Échangeur Turcot

Analyse de la limite de l'intervention requise pour récupérer le fonctionnement de l'échangeur toute en s'adaptant à la tendance vers le transfert modal des transport

Montréal le 15 juin 2009

Pierre Brisset, Architecte.
**GRUPE en RECHERCHE URBAINE
(GRU)**

Segments de l'échangeur Turcot faisant objet d'une réfection tel qu'annoncés par le MTQ

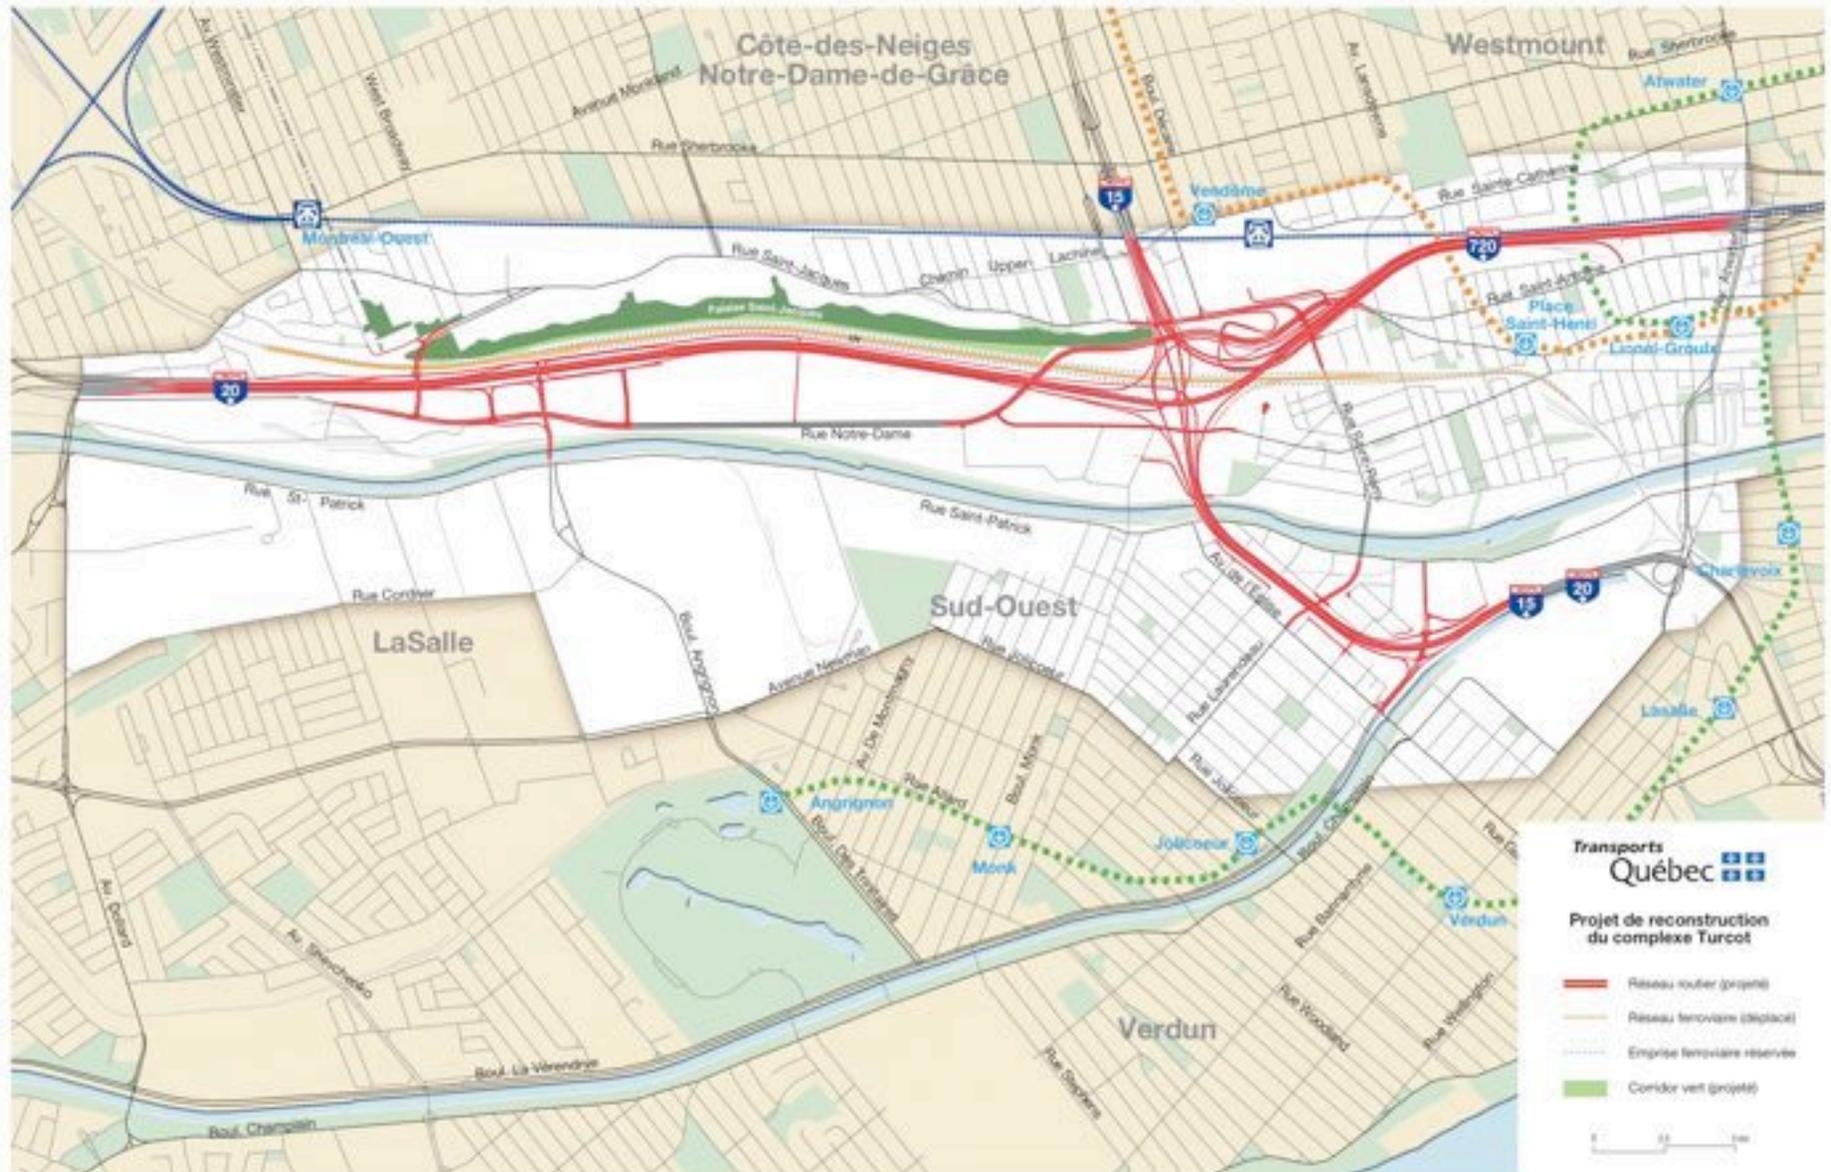
Projet du MTQ pour l'autoroute Est-Ouest qui s'étend bien sur 7 kilomètres de longueur de Ville St Pierre à la rue Atwater

Phasage des travaux du projet du MTQ pour la partie Est Ouest en découpant le tunnel du CN pour le passage de la bretelle «A».

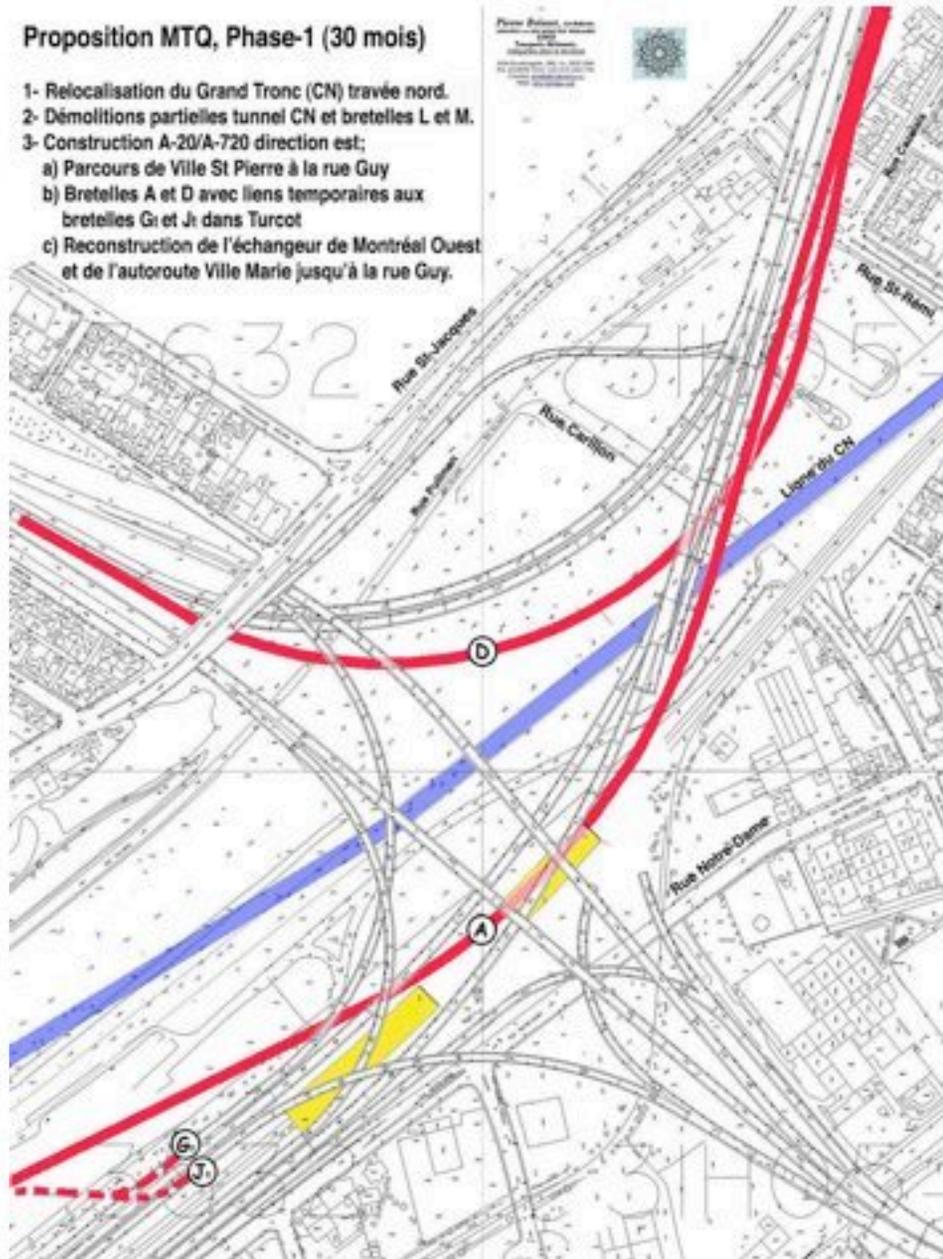
Proposition MTQ, Phase-1 (30 mois)

- 1- Relocalisation du Grand Tronc (CN) travée nord.
- 2- Démolitions partielles tunnel CN et bretelles L et M.
- 3- Construction A-20/A-720 direction est;
 - a) Parcours de Ville St Pierre à la rue Guy
 - b) Bretelles A et D avec liens temporaires aux bretelles G_i et J_i dans Turcot
 - c) Reconstruction de l'échangeur de Montréal Ouest et de l'autoroute Ville Marie jusqu'à la rue Guy.

Proposition GRUHM, Phase-1

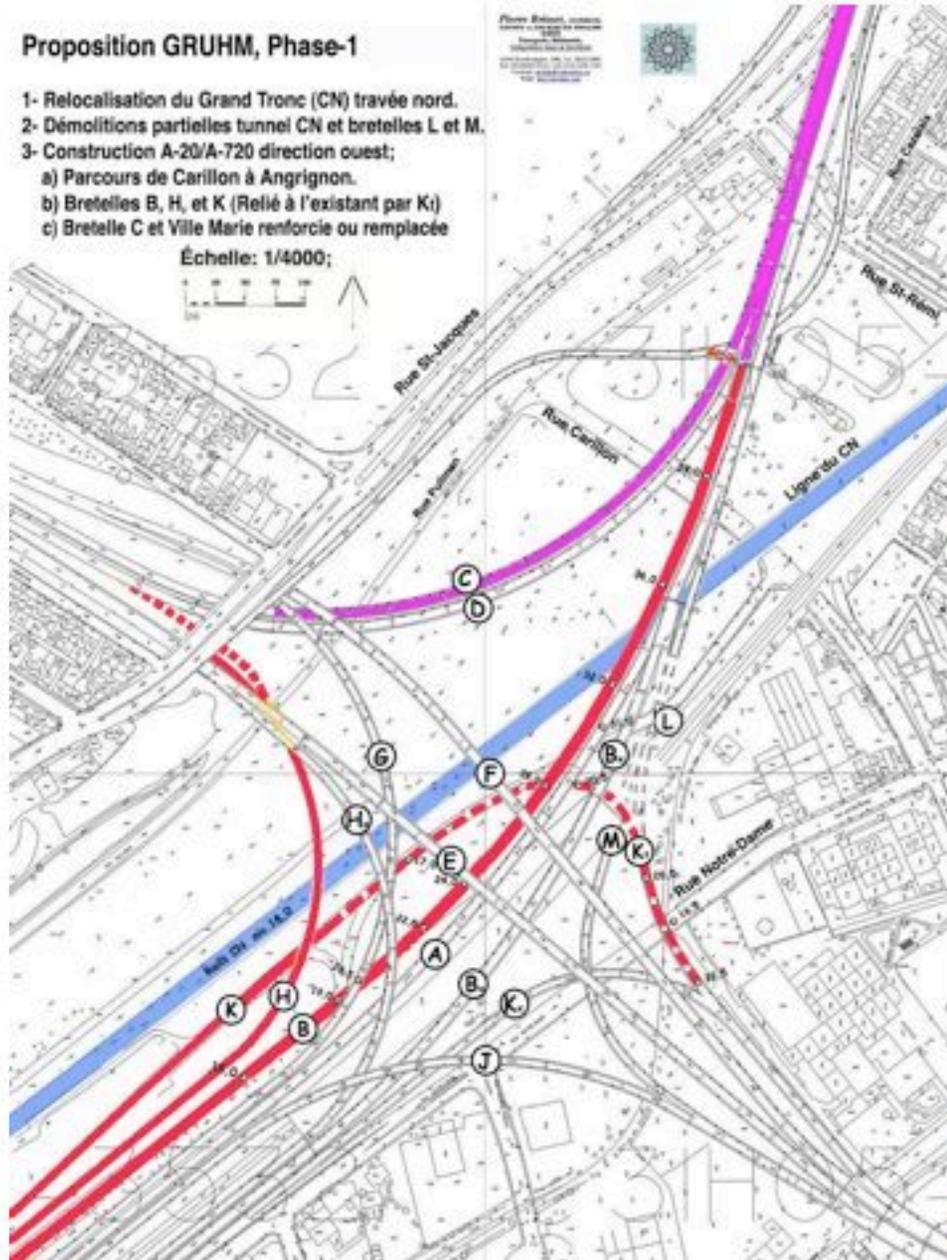
- 1- Relocalisation du Grand Tronc (CN) travée nord.
- 2- Démolitions partielles tunnel CN et bretelles L et M.
- 3- Construction A-20/A-720 direction ouest;
 - a) Parcours de Carillon à Angrignon.
 - b) Bretelles B, H, et K (Relié à l'existant par Ki)
 - c) Brette C et Ville Marie renforcée ou remplacée

Proposition GRUHM, Phase-2

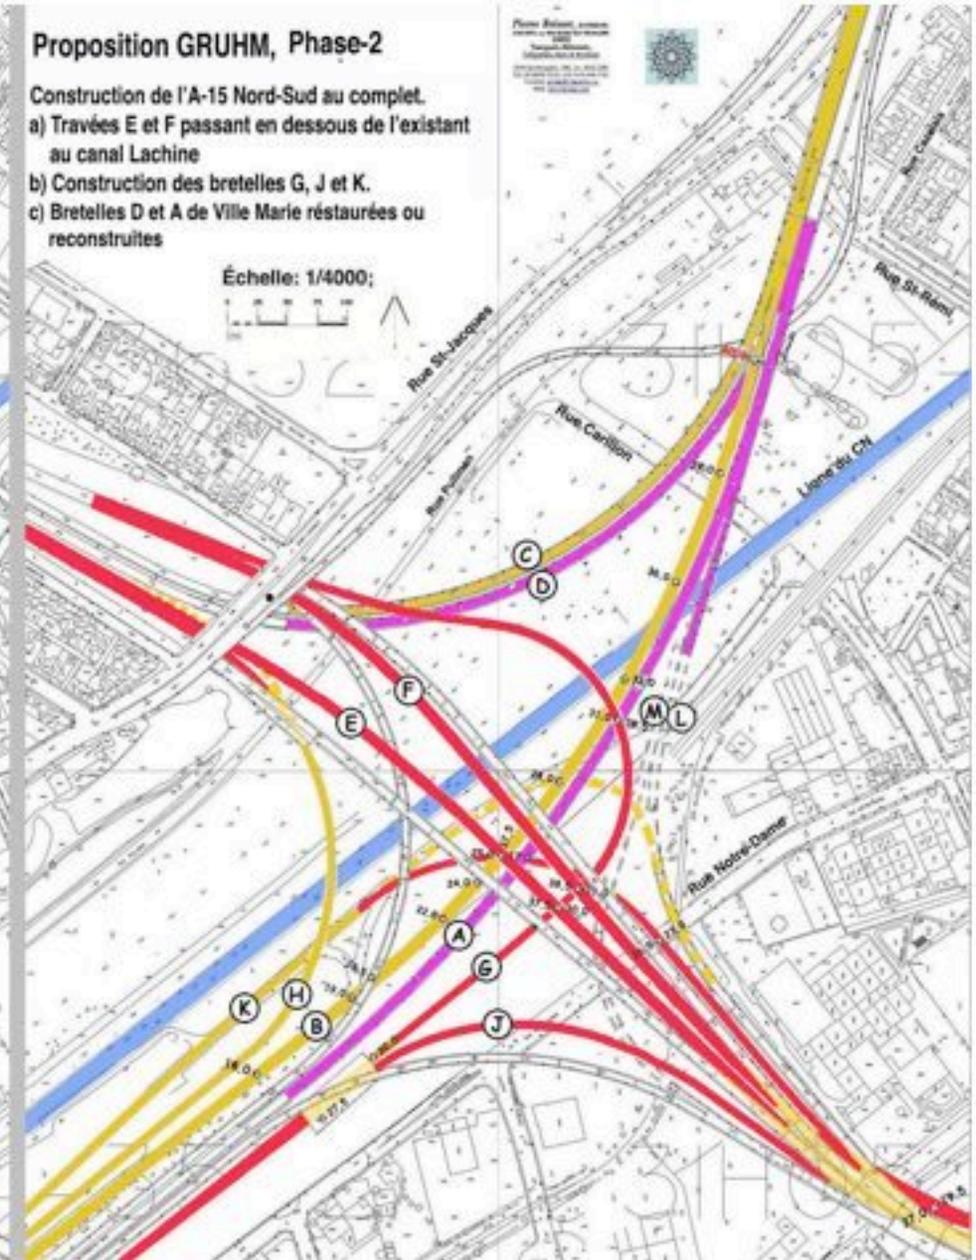
- Construction de l'A-15 Nord-Sud au complet.
- a) Travées E et F passant en dessous de l'existant au canal Lachine
 - b) Construction des bretelles G, J et K.
 - c) Bretelles D et A de Ville Marie restaurées ou reconstruites

Autoroute et CN ré-localisé sur le lit du ruisseau St. Pierre (MTQ).

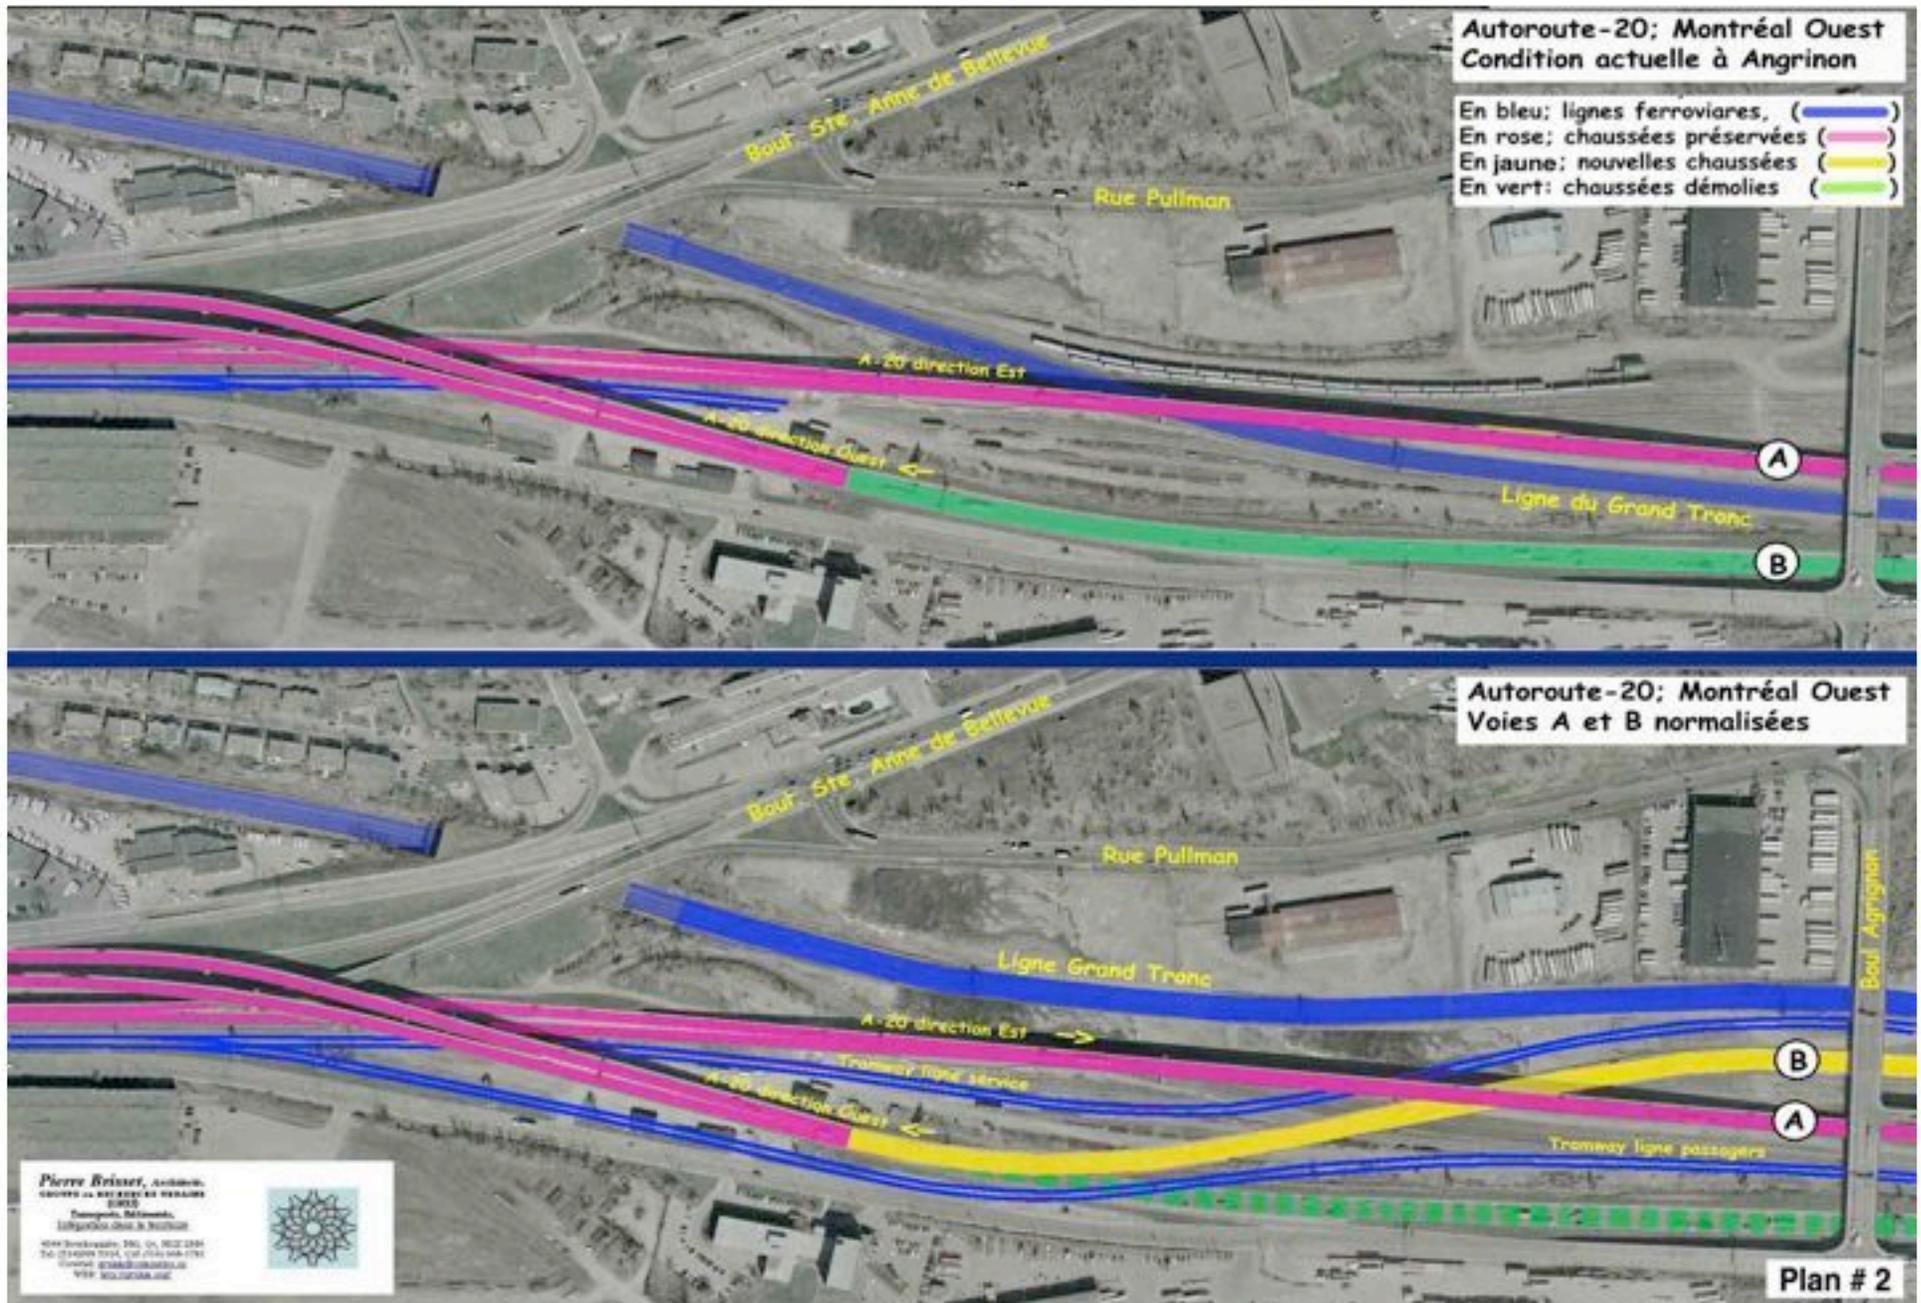
3. Vers l'ouest, dans les cours Turcot, le promoteur du projet propose le déplacement conjoint de l'autoroute et de la ligne nationale du chemin de fer du CN contre l'escarpement Saint-Jacques, bloquant ainsi pour toujours l'accès au bas du parc de cette falaise, un parc linéaire sans pareil à Montréal. De plus, le CN prévoit l'élimination des derniers vestiges d'une cour de triage qui pourrait bien rendre service aux réseaux de trains passagers toujours en évolution, par exemple pour y ériger des garages d'entretien. Car il ne faut pas oublier que l'avenir des transports semble s'orienter vers le retour sur rail, autant à l'interurbain (Via Rail) que pour la desserte des banlieues (AMT). De plus le transfert de ces équipements sur l'ancien lit du ruisseau St Pierre, limite nord de l'ancien lac à la Loutre commanderait une intervention poussée pour rendre ces sols instables pour avoir la capacité portante à supporter ces derniers.

Option de conservation des structures et proposition de la relocalisation du Grand Tronc dans la Côte Saint Paul.

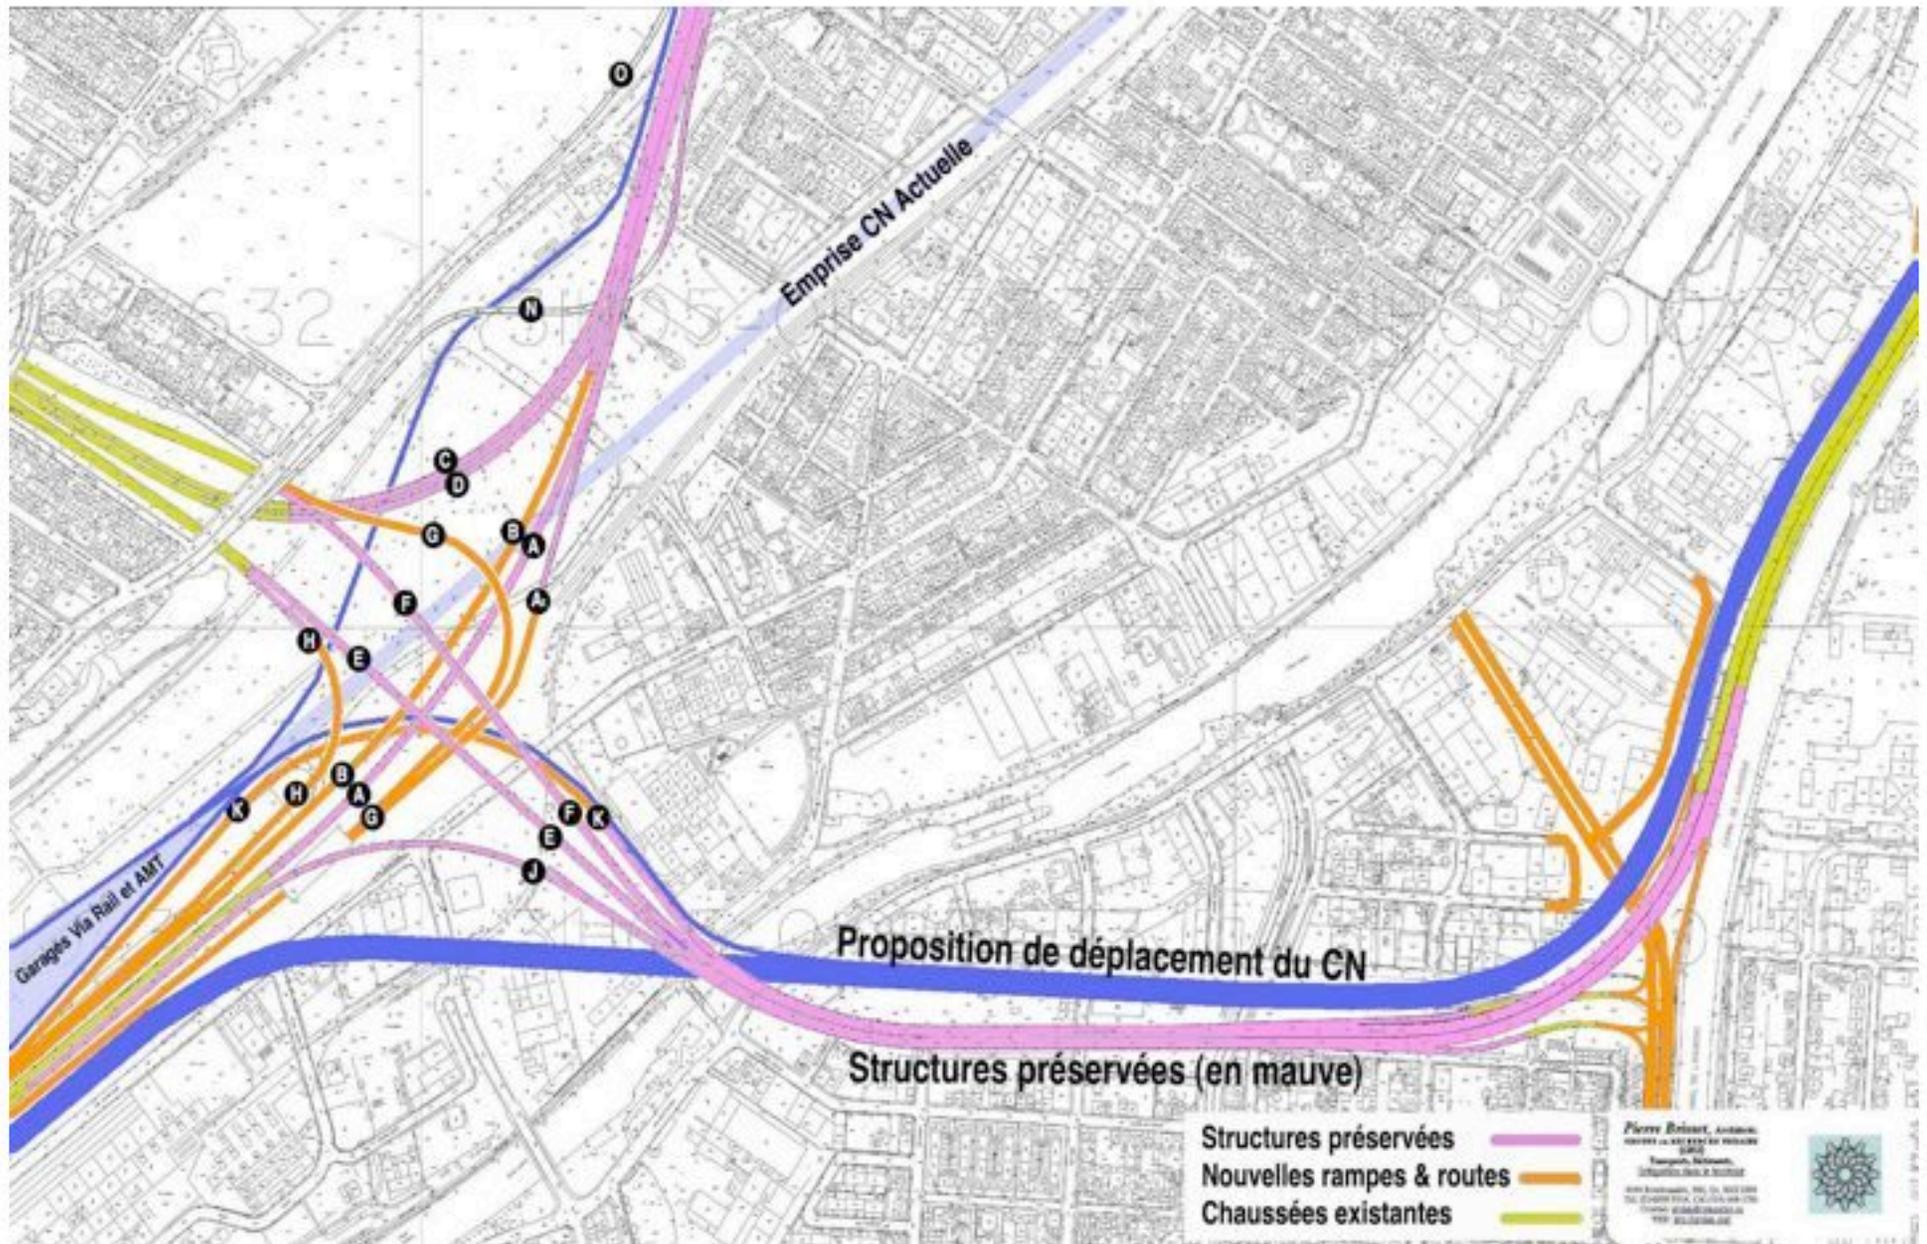
Section de l'A-15 partiellement recouverte dans Côte Saint-Paul, dalle parc à l'Ouest, parc sur talus devant école Marie Incarnation.
